Documentation Technique de Référence

Article 8.3.1 – Cahier des charges des capacités constructives Conditions Générales (parc non synchrone de générateurs, y compris en mer)

Version 2.~~3~~ 4 applicable à compter du ~~15~~/~~02~~/2024 66 pages

Cahier des charges des Capacités Constructives
Conditions générales
Parc non synchrone de générateurs y compris en mer

Figure 5 : Classification des types d'unités PPM (AC ou DC)

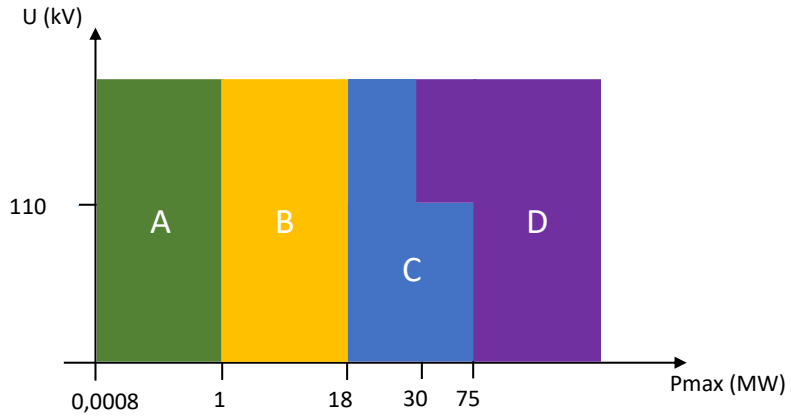
Commenté [JG2]: *Modification liée à la dérogation de classe*
